美浜原発の乾式貯蔵施設の問題点

敷地直下のC断層が動けば、地表のずれや地盤隆起の危険性

2025年6月26日 美浜の会

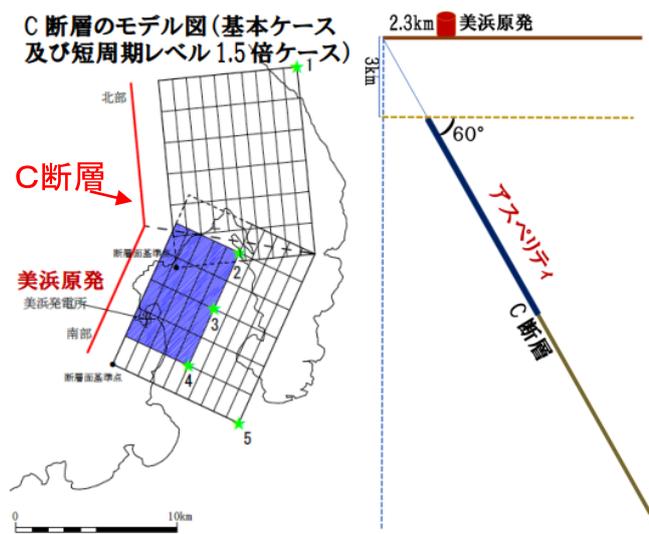
美浜原発の真下には、関電が「C断層」と名付けた断層が存在する。地表面に対し60度東側（陸地側）に傾いている逆断層だ。ところが、活断層の上端を延長した先は、美浜原発の敷地の西側約2.3kmの海面になるため敷地内に変位を生じる断層として評価していない(右図)。

- しかし、C断層が活動すれば、原発敷地に大きな揺れをもたらすだけでなく、原発敷地内に地盤のずれが生じる可能性がある。2016年熊本地震では、「主断層帯から10kmの範囲まで、顕著な地表変状が広い範囲で出現した。」(『科学』2018年5月号の島崎論文)。
- 美浜原発の敷地内にある乾式貯蔵施設や周辺の施設の地盤にもずれが生じる可能性がある。地盤にずれが生じた場合の影響を検討する必要がある。
- また、C断層は陸側が隆起する逆断層であり、C断層の真上にある原発敷地に能登半島地震のような隆起が生じる危険性もある。設置地盤に隆起が生じた場合の乾式貯蔵施設への影響を評価する必要がある。

関電は、設置許可基準規則3条ただし書きを適用して、地盤の評価を行わないとしているが、実際に存在する地表のずれや隆起の危険性を考慮して、乾式貯蔵施設への影響を検討すべきだ。

2. 格納設備の給気口が積雪により閉塞する危険性。除熱性能は確認されていない

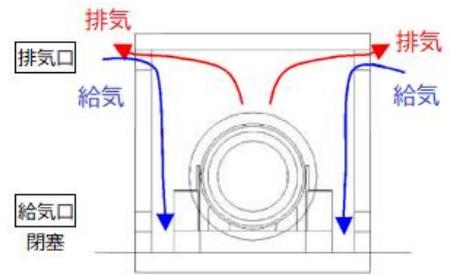
(1) 積雪により格納設備の給気口が閉塞した場合、キャスクの除熱が維持されるのかは確認されていない。関電は、排気口だけで給気と排気が行えると説明しているが、高浜の乾式貯蔵施設第一期分のパブコメでは、実験などで確認したかなどの意見に対し、規制庁は、設工認で詳細確認すると回答した。想定通りの除熱が成立するのか確認されていない。

(2) 給気温度を33℃と想定することはできない。関電は、過去の小浜市の最高気温39.1度での除熱も確認したとしているが、厳しくなる猛暑の影響や、太陽熱などの影響などは十分に考慮されていない。高浜第一期分について規制庁は、太陽熱の影響は設工認で確認すると先送りしている。
